PARECER DA COMISSÃO DE AVALIAÇÃO

“Central Fotovoltaica da Chamusca e linha a 400 kV CSF Chamusca – Posto de Corte do Pêgo”

COMISSÃO DE AVALIAÇÃO

Figura 3: CSF sobreposta na Planta de REN da Chamusca (Fonte: Peça Desenhada Aditamento do EIA – Extrato do Anexo 7.15 - Planta de REN_atualizada)

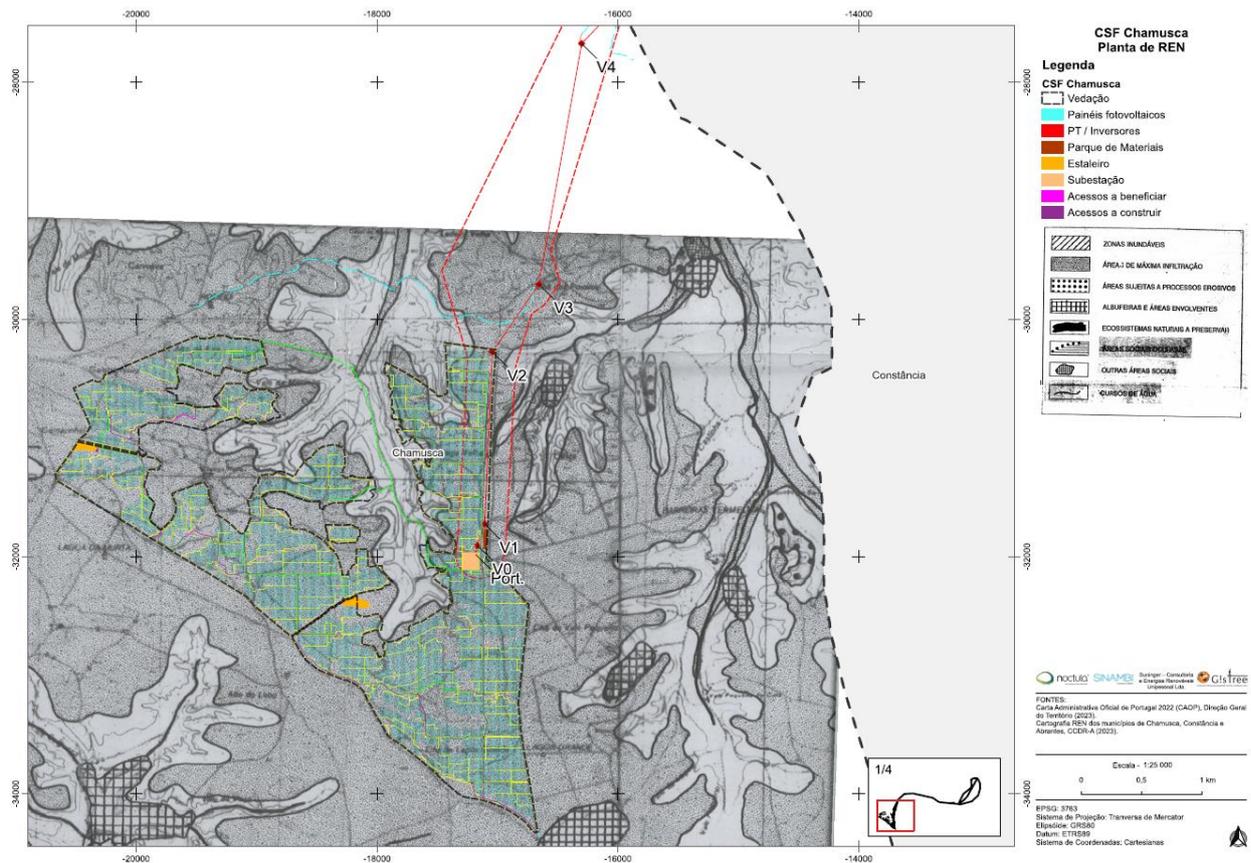
Segundo a carta da REN do município da Chamusca constante no EIA (Aditamento - Anexo 7.15 - Planta de REN_atualizada), a área de implantação da CSF abrange áreas de REN na tipologia: "Áreas de máxima infiltração" (atualmente designada "Áreas estratégicas de proteção e recarga de aquíferos").

Quanto aos impactes do projeto da CSF, nas funções que as áreas de REN da tipologia AEIPRA pretende assegurar, nomeadamente, áreas de máxima infiltração, e dado que os painéis solares fotovoltaicos, as valas enterradas que transportam a energia até à subestação da CSF e as valas de cabos, ocuparão áreas lineares (valas e caminhos), pouco profundas, pontuais (suportes dos painéis fotovoltaicos), reduzidas e descontínuas (painéis fotovoltaicos), considera-se, por isso, que não impedem a infiltração da água da precipitação nas zonas mais aplanadas e de se infiltrar em zonas mais inclinadas, se for promovida a

Figura 5: Corredores alternativos em avaliação. Fonte: com base em dados SIG fornecidos pelo proponente, conjugado com dados próprios

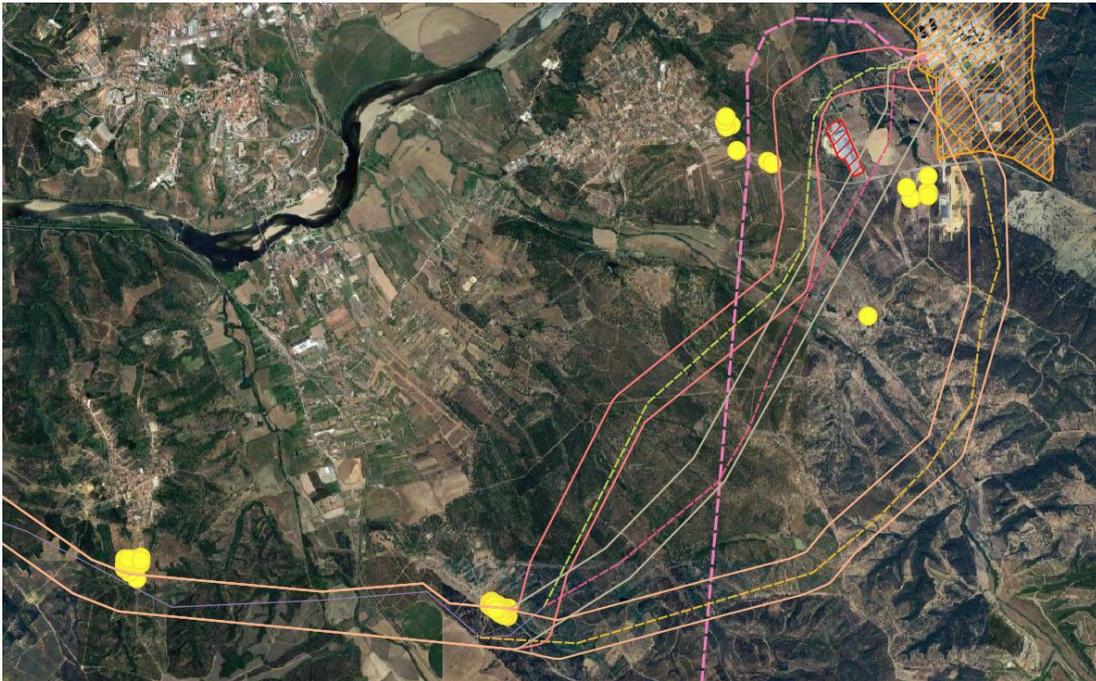
Em relação aos diferentes corredores alternativos em apreciação, como se pode observar na Figura 5, na qual se representam as opções avaliadas pelo proponente com a LMAT associada à ligação ao Posto de Corte do Pêgo das CSF de Casal da Valeira e Vale Pequeno, a opção mais a sul – corredor F, é a que se apresenta mais afastada de recetores sensíveis. No caso da opção norte (corredor D), constata-se que apresenta alguma aproximação ao traçado previsto para a ligação da outra CSF e aos limites do aglomerado urbano. Na eventualidade de uma futura seleção desta opção, deverá ser maximizado o afastamento aos recetores sensíveis existentes.

Figura 6: Áreas menos sensíveis do cenário 1 definido pelo LNEG (a amarelo), evidenciando uma circunferência (a vermelho) de raio igual ao comprimento da LMAT projetada (27 km), sobreposta com imagem Google Earth

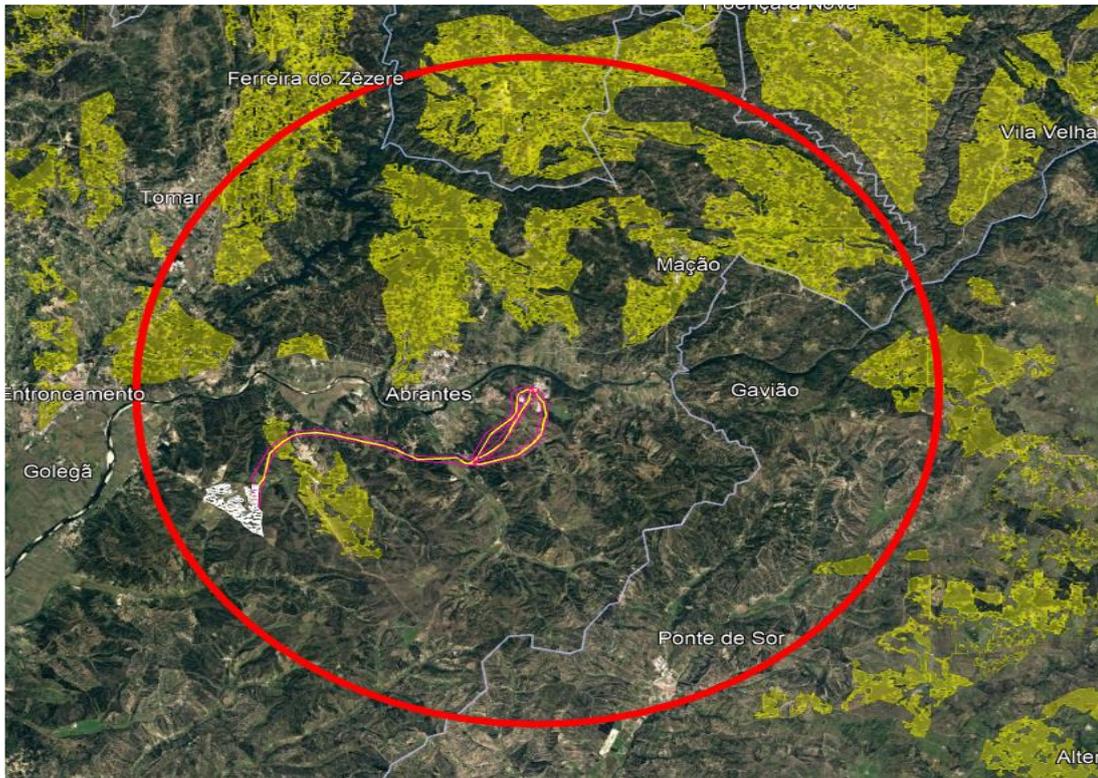
Atendendo ao facto de existirem 2087,34 ha de área menos sensível a menos de 3 km da localização escolhida para a implementação, achar-se-ia pertinente observar que, apesar da proximidade de potenciais áreas menos sensíveis identificadas pelo LNEG (ver figura), não há referência a considerações feitas que justifiquem não optarem por avançar com o projeto nessas localizações.
